1. **Prípravuje sa rekonštrukcia zastávok MHD** (na Soblahovskej a na Karpatskej). Vo všetkých prípadoch bude riešený aj nový povrch vozovky z betónu. Ten tvrdne 28 dní. Existuje možnosť osadenie celých betónových blokov, kde sa nefunkčnosť zastávky výrazne skrúti. Bloky je možné osádzať aj s bezbariérovými (kasselskými) obrubníkmi. Chcem sa spýtať, či sa posudzovala výhodnosť/nevýhodnosť takejto realizácie. Nevidel som žiadnu referenciu takto rekonštruovanej zastávky, preto sa chcem na to spýtať. Prikladám fotografie nižšie s odkazom na jedného z možných výrobcov: <https://www.csbeton.cz/cs/csb-silnicni-zastavkovy-betonovy-panel-2>

- 2. Nové zastávky MHD.** Je možné pri nových/rekonštruovaných zastávkach vyžadovať nový typ bezbariérového (kasselského) obrubníka? Ide o označenie „**kasseler sonderbord® plus**“, ktorý sa tvarovo mierne odlišuje. Ide o reakciu na novšie typy nízkopodlažných vozidiel a prevencii poškodenia karosérie v prednej časti vozidiel. Porovnanie staršieho a novšieho typu posielam na fotografiách nižšie.

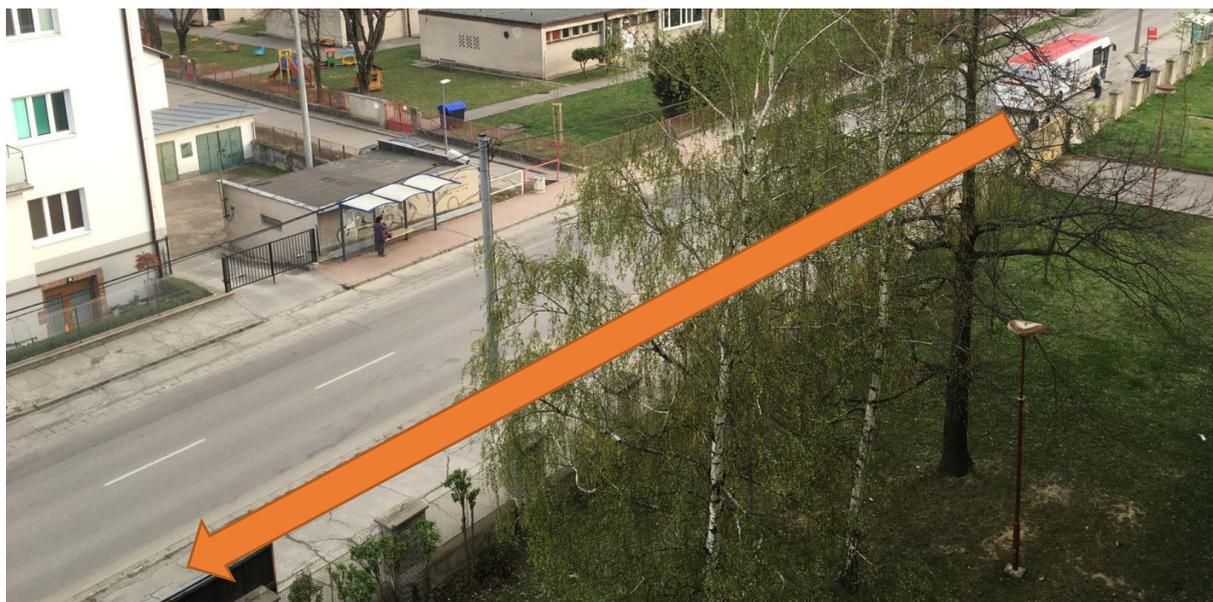
**13. Bývalé ihrisko vo vnútrobloku za Perlou.** Začiatkom roka 2017 bola pánom prednostom vyslovená myšlienka znovu osadenia herných prvkov, ktoré mesto zakúpilo zo staršieho detského ihriska v okolí. Parkovisko za Perlou je už dokončené, ale s osázaním prvkov sa nezačalo. Chcel by som poprosiť o informáciu, či sa bude v tejto myšlienke pokračovať. Ešte prosím o informáciu o aké herné prvky ide (napr. 2x hojdačky, 1x pieskovisko a pod.).
